大堀溪斷面 84-2 至 85 生態檢核工程生態檢核表

C-01 施工階段現場勘查紀錄表

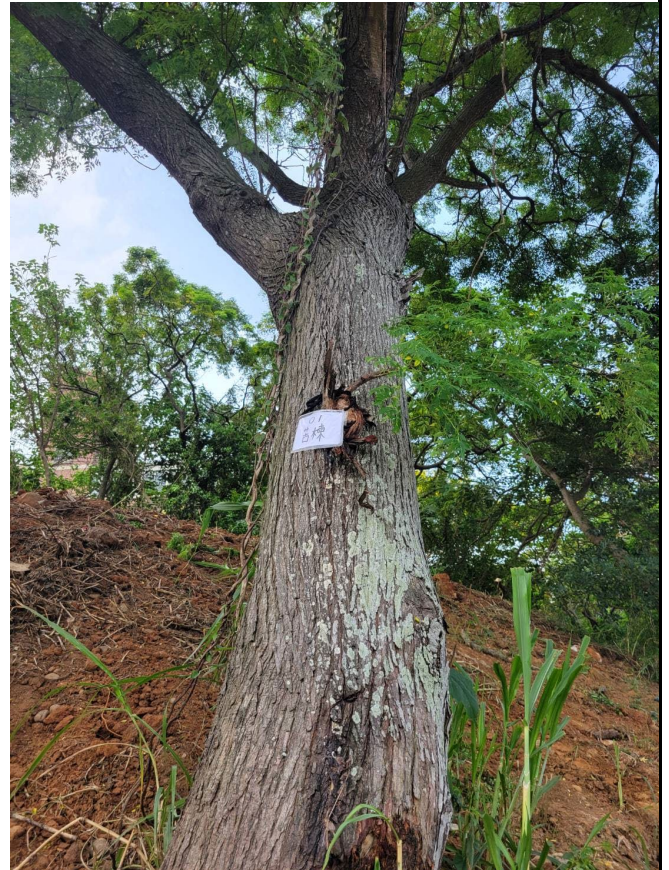
1. 本案於現勘時已經開工，左岸已進行整地，並保留保全樹木，保全樹木建議以警示帶或圍欄加以區隔避免機具碰傷

2. 現勘工程於河道中施工造成下游水質混濁，下游匯流口可比較水質混濁情形，與現場人員溝通若需長時間於河道施工，建議施工便道、土堆邊坡和坡腳疊放粒徑大之卵塊石，以避免泥沙沖刷，或於下游設置沉砂設施，以降低河水混濁程度。

1. 設計圖說上需移植之喬木包括 1 株朴樹、1 株茄苳及 12 株苦楝，已請專業園藝廠商掛牌處理，周邊雜木已清除留下需移植之喬木。

2. 整地開挖工程中有做河道改道及利用溪中卵塊石做為擋水設施，以避免泥沙冲刷，或於下游設置沉砂設施，以降低河水混濁程度。
